关于咸阳师范学院秦都校区给水加压工程
施工图纸的答疑

现将咸阳师范学院秦都校区给水加压工程最高投标限价审核过程中提出的图纸疑问回复如下：

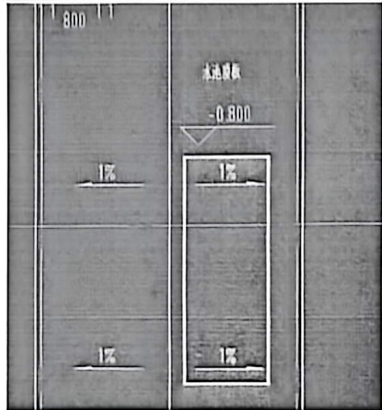
（三）关于女儿墙内侧装饰做法：图纸未明确女儿墙内侧装饰做法，请明确。

设计方回复：做法同外墙面做法，取消保温层计量施工即可。
